**TELEFAX TRANSMISSION**

Objet : blocs défectueux « TOR'TEC », modèle 1999

BLOCS « TOR'TEC » MODELE 1999

L.ROB.V.BSH.12707

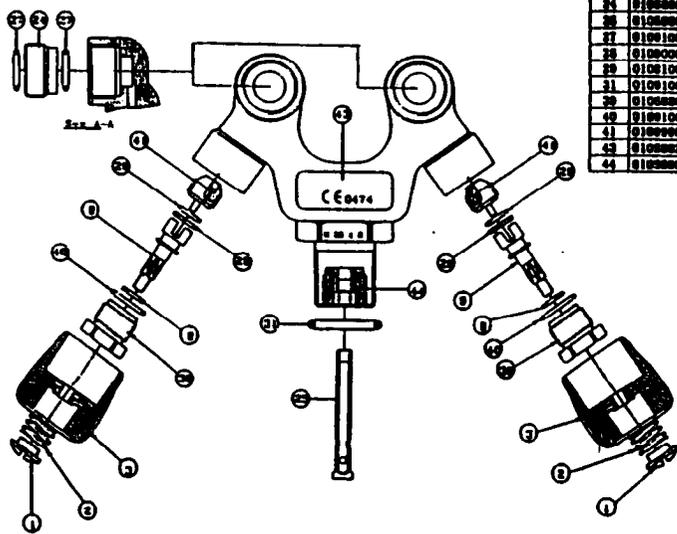
En effet, notre fournisseur de robinets « VITALDADO » nous a livré des robinets 1 sortie et 2 sorties suivant plan ci-joint dont le joint d'étanchéité liaison bouteille-robinet n'est pas adapté (risque de fuite à ce niveau).

- Plan des robinets incriminés réf. 12707 et 12712,
- Copie du communiqué de presse,
- Plan explicatif sur l'action corrective envisagée.

ACTION CORRECTIVE REPLACEMENT DU JOINT TORIQUE

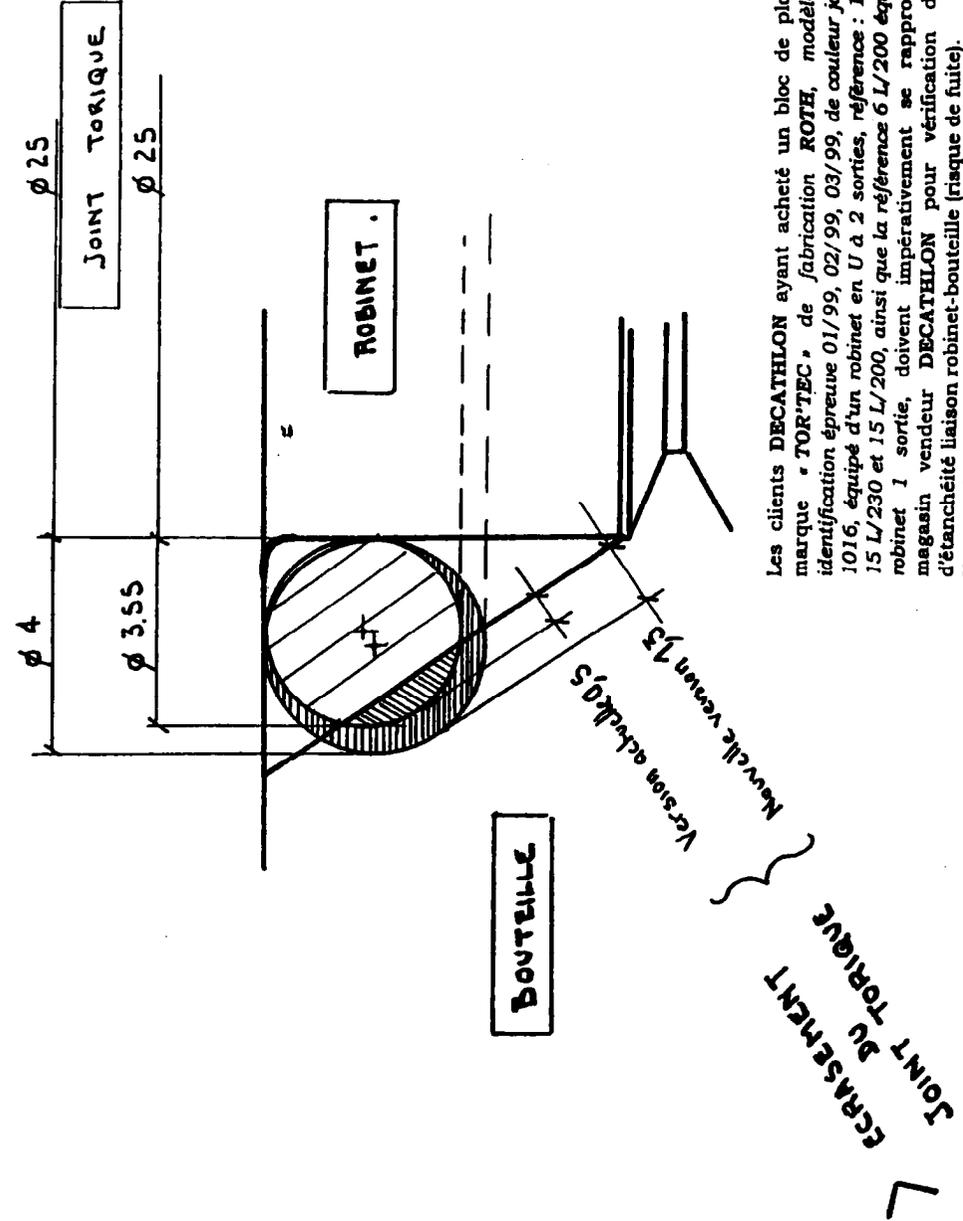
Les clients DECATHLON ayant acheté un bloc de plongée de marque "TORTEC" de fabrication ROTH, modèle 1999, identification épreuve 01/99, 02/99, 03/99, de couleur jaune RAL 1016, équipé d'un robinet en U à 2 sorties, référence : 12 L/230, 15 L/230 et 15 L/200, ainsi que la référence 6 L/200 équipé d'un robinet 1 sortie, doivent impérativement se rapprocher du magasin vendeur DECATHLON pour vérification du point d'étanchéité liaison robinet-bouteille (risque de fuite).
Un remplacement du matériel sera effectué dans les meilleurs
